Datum:	17 augustus 2015	Contact:	Thomas Viehöfer
Uw kenmerk:	Telefoongesprek en emailwisseling	Telefoon:	+31 88 348 6917
Ons kenmerk:	RDC_9Y3672-103-115_L001_D0.1	E-mail:	thomas.viehofer@rhdhv.com
Classificatie:	Project gerelateerd		
Copy	Monique Sanders; Esther Rosenbrand (controle), Wout de Fijter, Peter Geerts, Pieter van Logten

Waterkeringveiligheid dijken t.h.v. Jachthaven Ooijen

Figuur 1 Wensprofiel Kasteelcamping Ooijen rekening houdend met Profiel van Vrije Ruimte (pvvr) voor de waterkering

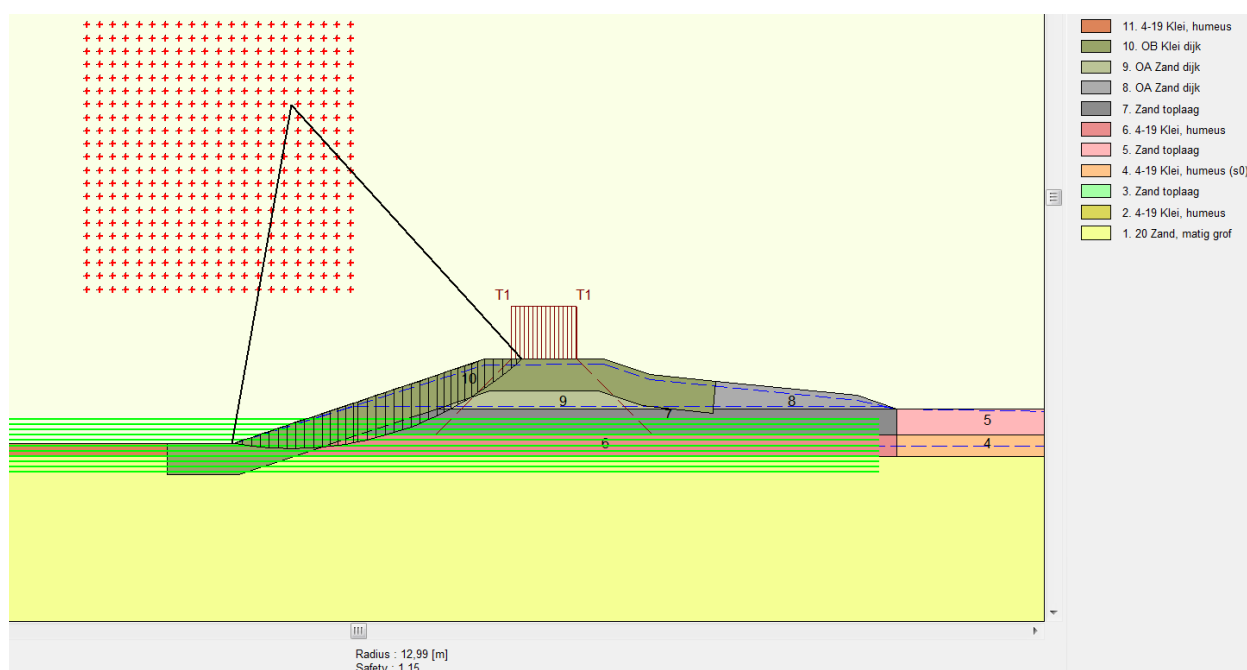
1. Om een groter wateroppervlak te realiseren voor de jachthaven is een aangepast profiel van het voorland voorgesteld met ruimte voor een toegangsweg en haaks parkeren, deels 1:3 taluds in klei en 1:6 taluds onder water. Vraag aan RHDHV: is dit toelaatbaar vanuit de waterkering, rekening houdend met toekomstige verhoging van de waterkering?
2. Indien bovenstaande niet haalbaar blijkt, is er dan een mogelijkheid om de benodigde voorlandverbetering ter voorkoming van piping te combineren met het

Om te kunnen beoordelen of het dwarsprofiel volgens figuur 1 toelaatbaar is vanuit waterkeringveiligheid zijn de faalmechanismen beoordeeld zoals aangegeven onder hoofdstuk 'Plan van Aanpak'. De resultaten zijn hieronder gepresenteerd.

Het profiel conform figuur 1 kan worden gerealiseerd waarbij de waterkeringveiligheid blijft gehandhaafd, mits het faalmechanisme ‘piping’ op een alternatieve wijze (anders dan door middel van een voorlandverbetering met klei) wordt opgelost. Hiervoor wordt verwezen naar vraag 2.

Figuur 2 Resultaat berekening macrostabiliteit waterkering buitenwaarts incl. profiel van vrije ruimte

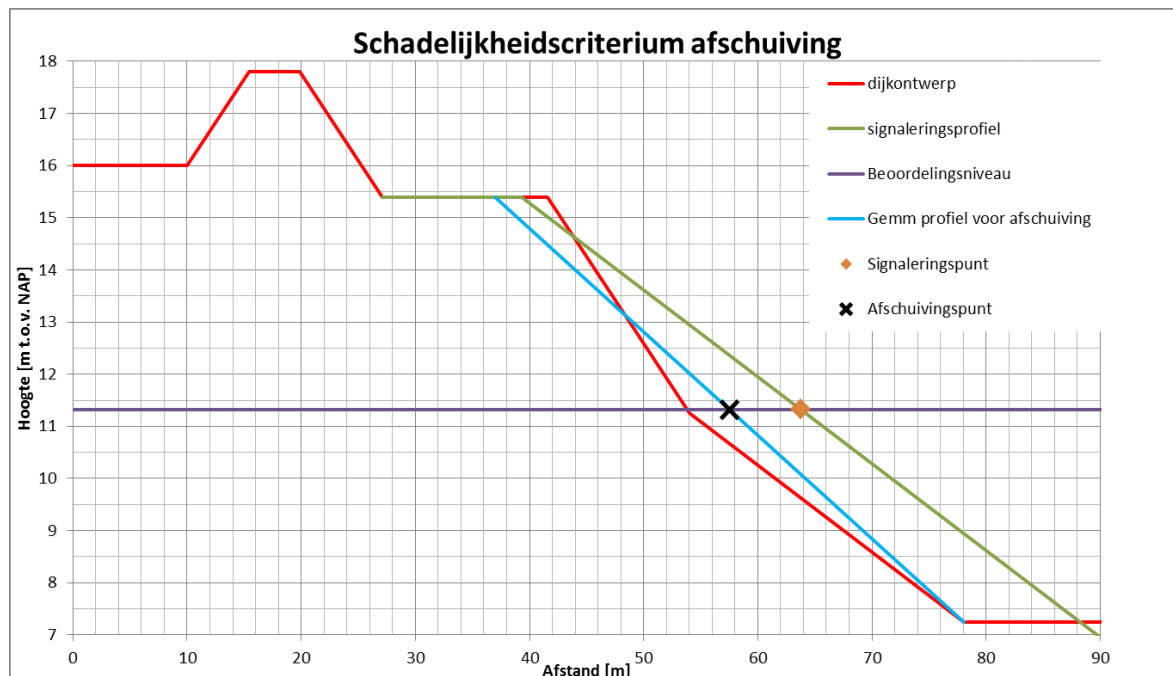
De berekening voor macrostabiliteit buitenwaarts is uitgevoerd voor het maatgevende dijkvak OOO_10, en rekening houdende met een maximaal hoogteverschil tussen kruin dijk en voorland van NAP +17,77 m – NAP +14,6 m = ca. 3,2 m.

De berekende stabiliteitsfactor bedraagt 1,15 bij de aangehouden taludhelling van 1:3. De stabiliteit is getoetst aan de minimaal vereiste stabiliteitsfactor van 1,10, hetgeen VOLDOET.

Hieruit volgt tevens dat volstaan kan worden met een extra ruimte-reservering van $0,5 \times 3 = 1,5$ m voor de toekomstige kruinverhoging op basis van het door WPM opgegeven profiel van vrije ruimte. In voorliggende notitie en figuur 1 is deze waarde naar boven afgerond op 2 m.

Figuur 3 Geometrische toetsing stabiliteit voorland – afschuiving volgens schadelijkheids criterium (eenvoudige toetsing)

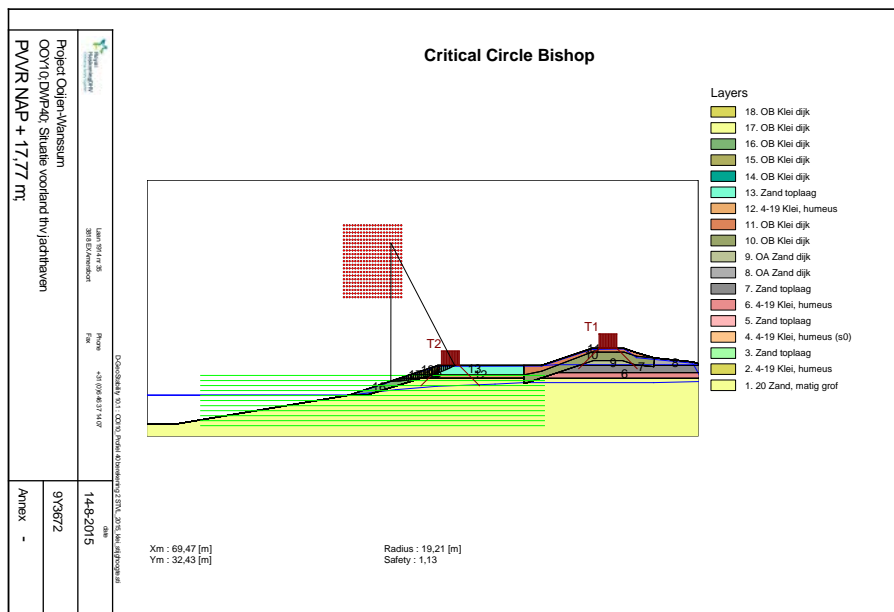
Is uitgevoerd volgens bijlage 9 – 2 schadelijkheids criterium afschuiving B2.1 standaardgeval (zonder vooroeverbestedingen). Het resultaat van de geometrische toets op afschuiving is weergegeven in figuur 3.

Het wensprofiel voldoet niet op de geometrische toets voor afschuiving. Het signaleringspunt ligt namelijk niet landinwaarts van het afschuivingspunt. Daarom wordt doorgegaan met stap 4.

Figuur 4 Resultaat berekening stabiliteit voorland - afschuiving (gedetailleerde toetsing)

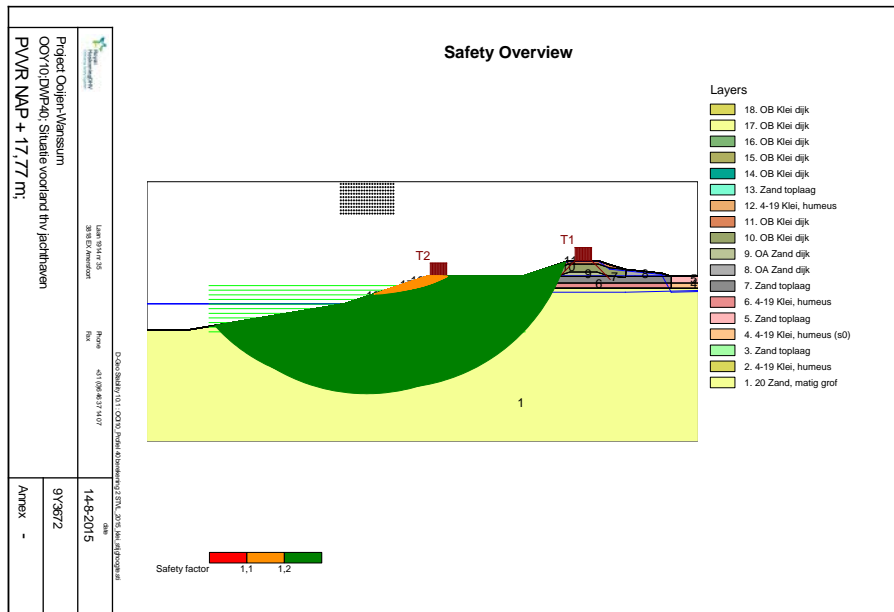
Conform factsheet 'jachthaven ooijen d.d. 18-09-2014' voldeed het 1:3 talud in zand niet. De berekening is opnieuw uitgevoerd met een 1:3 talud in klei (minimale dikte kleilaag >1,0 m) boven het stuwpeil van de Maas en een 1:6 talud in zand vanaf het stuwpeil tot bodem jachthaven. Het resultaat is weergegeven in figuur 4.

De berekende stabiliteitsfactor bedraagt 1,13. De stabiliteit is getoetst aan de minimaal vereiste stabiliteitsfactor van 1,10, hetgeen **voldoet**. Hiermee bedraagt het eindoordeel voor het faalmechanisme STVL – AF ‘goed’ conform VTV2006.

Situatie Benodigde voorlandverbetering ter voorkoming van faalmechanisme piping rekening houdende met profiel van vrije ruimte

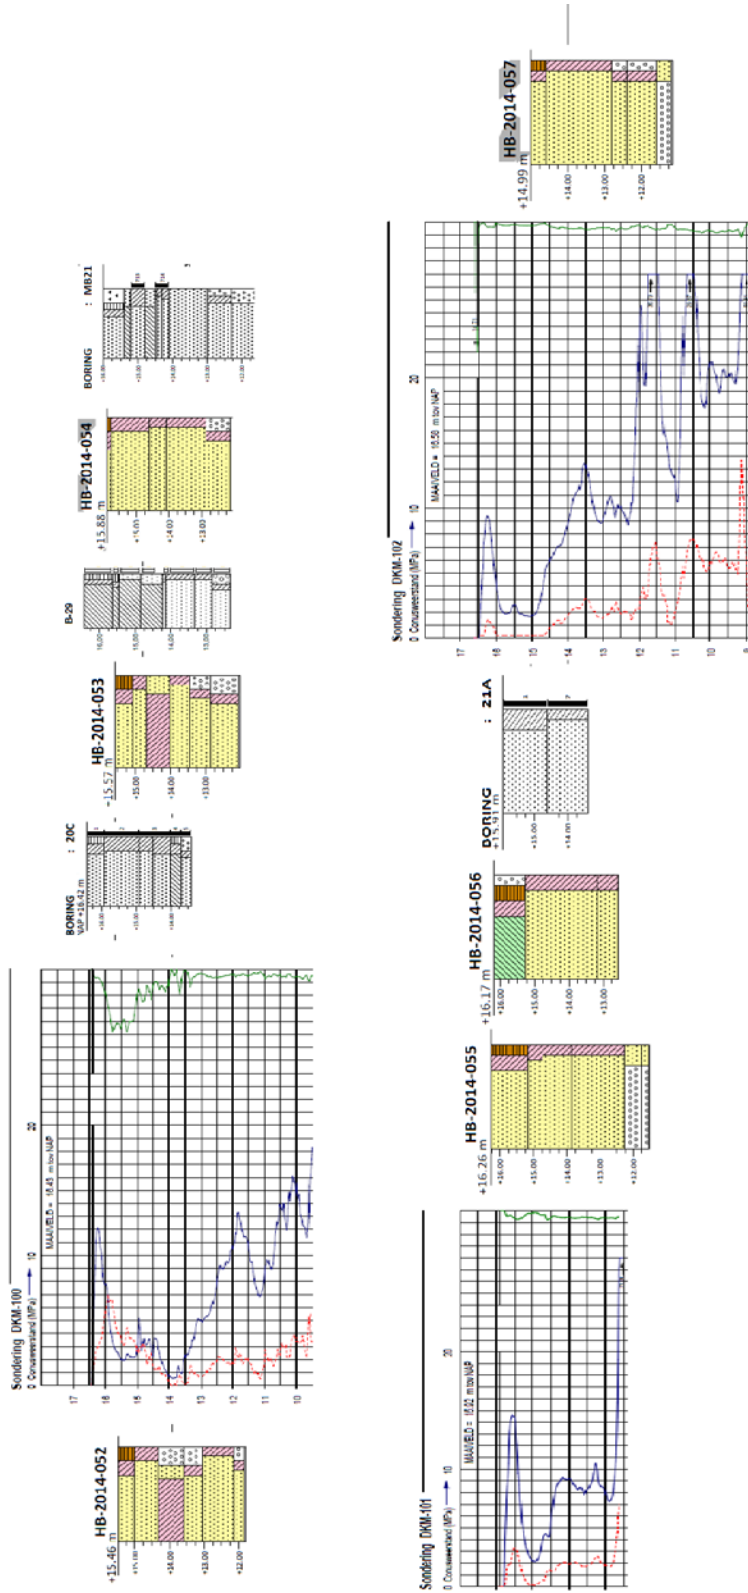
In bijlage 2 is het benodigde vlak waar voorlandverbetering dient te worden aangelegd tevens in de situatietekening aangegeven.

Ter hoogte van **dijkvak Ooy_10** is de **ruimte in het voorland onvoldoende**. Ter hoogte van dijkvak Ooy_11 lijkt er op basis van tabel 1 net voldoende ruimte in het voorland aanwezig. Ook wanneer rekening wordt gehouden met de benodigde overgangen tussen de verschillende dijkvakken (zie afrondingen in het vlak van de voorlandverbetering in bijlage 2) blijft ter hoogte van **dijkvak Ooy_11** een strekking over van **ca. 100 m waar voldoende ruimte** in het voorland aanwezig is. Deels zou het wel betekenen dat de voorlandverbetering dient door te lopen in het bovenste deel van het talud van de jachthaven. Zolang de voorlandverbetering boven het stuwpeil van de Maas blijft (NAP +11,25 m) is dit toelaatbaar.
